<p>ALCALDÍA MAYOR DE BOGOTÁ D.C. GOBIERNO SEGURIDAD Y CONVIVENCIA Unidad de Prevención y Atención a Emergencias</p>	CONCEPTO TÉCNICO SOBRE NECESIDAD DE ESTUDIOS DETALLADOS DE AMENAZA Y RIESGO POR FENOMENOS DE REMOCIÓN EN MASA DENTRO DEL TRÁMITE DE LICENCIA URBANÍSTICA	Código:	GPR-FT-10
		Versión:	03
		Código Documental:

1.1 CONCEPTO TÉCNICO No. CT:	5874
1.2 ÁREA:	TÉCNICA Y DE GESTIÓN
1.3 COORDINACIÓN:	INVESTIGACIÓN Y DESARROLLO
1.4 CARTA REMISORIA No.	RO-43054

2.1 SOLICITANTE:	CURADURIA URBANA No. 5 - Instituto Distrital de la Participación y Acción Comunal - IDPAC
2.2 PROYECTO:	SALÓN COMUNAL VIANEY
2.3 LOCALIDAD:	5 - Usme
2.4 UPZ:	57 – Gran Yomasa
2.5 BARRIO O SECTOR CATASTRAL:	Santa Librada / Vianey
2.6 DIRECCIÓN:	Carrera 2B No. 73A – 20 Sur
2.7 CHIP:	AAA0024DJSK
2.8 MANZANA CATASTRAL:	80
2.9 PREDIO CATASTRAL:	01
2.10 ÁREA (Ha):	0.1401(*)
2.11 FECHA DE EMISIÓN:	Julio 14 de 2010

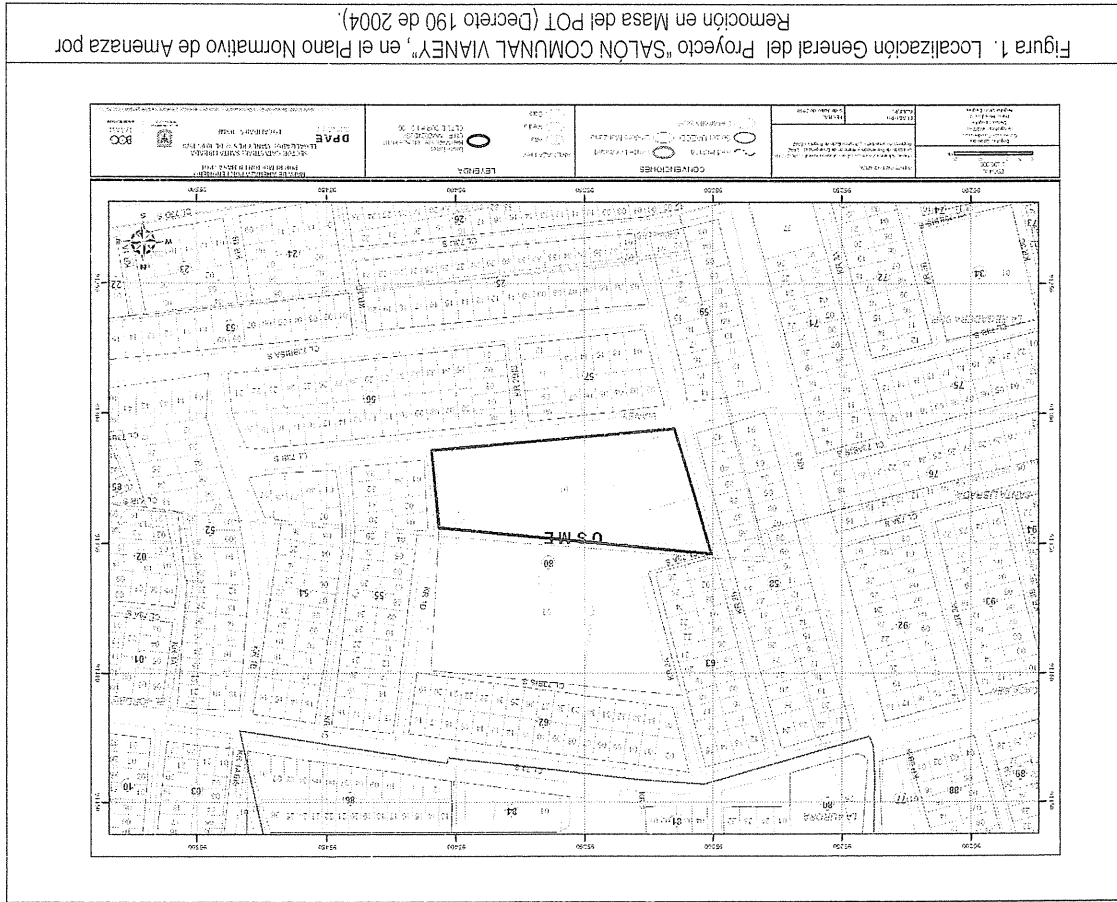
Conforme con el plano normativo de "Amenaza por Remoción en Masa" del Plan de Ordenamiento Territorial de Bogotá - POT, el sector donde se localiza el proyecto "SALÓN COMUNAL VIANEY", del barrio Vianey de Bogotá se encuentra en una zona de AMENAZA MEDIA Y BAJA por procesos de remoción en masa (Figura 1).

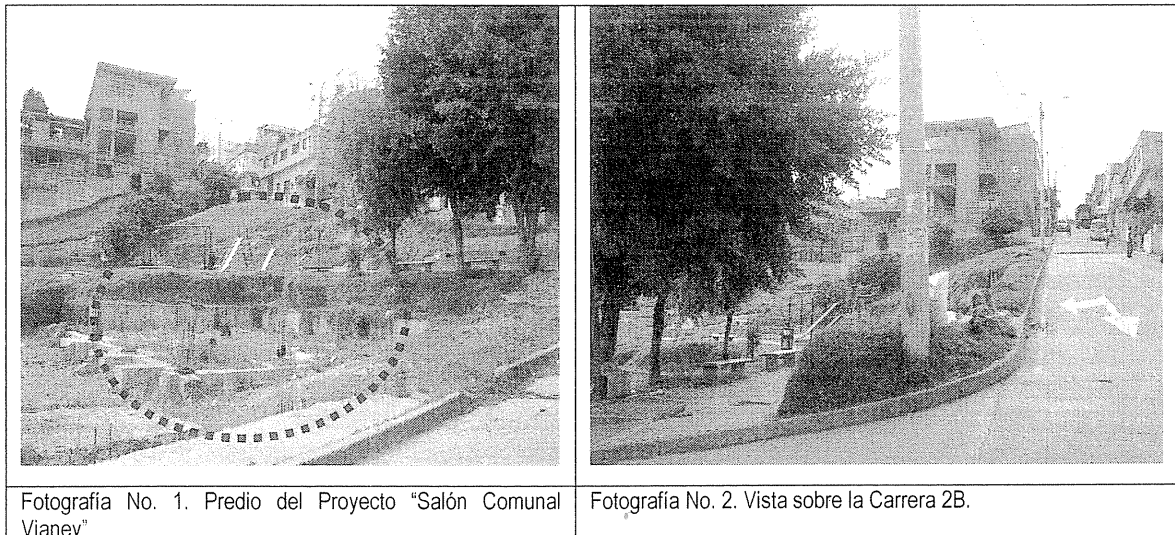
La zona donde se busca desarrollar el proyecto presenta actualmente un uso de suelo urbano, que corresponde con un sector consolidado con densidad de construcción alta, contando con vías principales pavimentadas y sistemas de recolección de aguas lluvias y aguas residuales. En la zona se encuentran edificaciones de hasta tres (3) pisos de altura bajo los sistemas estructurales de mampostería confinada y sin confinar, en un terreno con pendiente media. (Fotografías No. 1 y 2).

En el momento de la visita técnica, en el predio objeto de concepto técnico, se encuentra la cimentación para el proyecto, en donde las características físicas del sector no evidencian elementos o condiciones que permitan inferir la posible presencia de procesos de inestabilidad geotécnica.
